PRÉCAUTIONS À PRENDRE AVANT TEST DE PRESSION

Alerte de sécurité
1402565-1B

Unités extérieures de chauffage produites avant 2013

Fig. 2

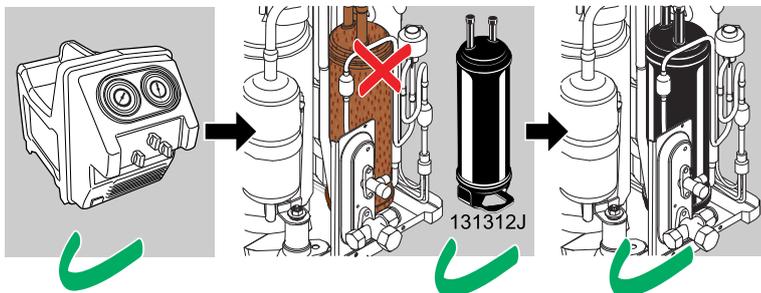
Les unités extérieures concernées contiennent deux bouteilles anti-coup de liquide. Une petite (c, Fig. 2), installée directement sur le compresseur, et une plus grande séparée (d, Fig. 2), montée sur la plaque inférieure.

Dans des conditions de fonctionnement extrêmes, la **bouteille anti-coup de liquide séparée (d, Fig. 2) montée sur les unités concernées peut se corroder prématurément**. Après quelques années d'utilisation, la corrosion peut réduire l'épaisseur de paroi de la bouteille anti-coup de liquide, **celle-ci ne pouvant plus, de ce fait, résister à la pression maximale admissible**.

Les techniciens de maintenance appelés sur site pour une erreur U0 peuvent décider d'effectuer un test sous pression du circuit frigorifique afin de détecter l'emplacement de la fuite. **Lors de ce test sous pression, la bouteille peut, dans certains cas de figure, éclater à des pressions inférieures à la pression maximale admissible**.

Afin de garantir la sécurité des techniciens de maintenance, **n'effectuez pas de test de pression** avant d'avoir appliqué la procédure suivante.

- Récupérez le réfrigérant de l'unité à l'aide d'une machine de récupération des réfrigérants.
- Vérifiez l'état de la bouteille anti-coup de liquide. Si, après avoir retiré l'isolant acoustique, il s'avère que la bouteille anti-coup de liquide est oxydée, remplacez-la par une nouvelle (numéro de pièce détachée 131312J).
- et assurez-vous que vos collègues sont informés de l'obligation de remplacer ce composant avant de procéder à un essai de pression sur les unités extérieures de chauffage produites avant 2013.

Fig. 1

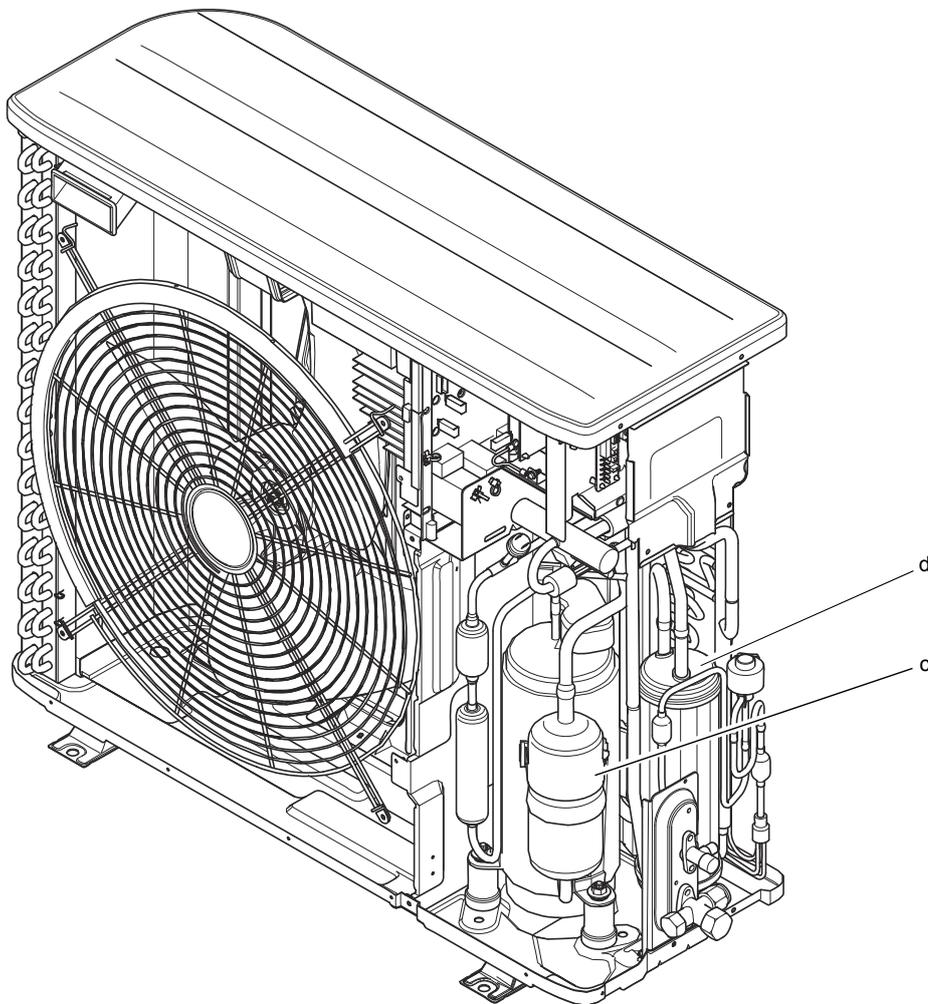
(*) Reportez-vous à la Fig. 1 pour savoir comment trouver le type d'unité (a) et le numéro de fabrication (b) sur la plaque signalétique.
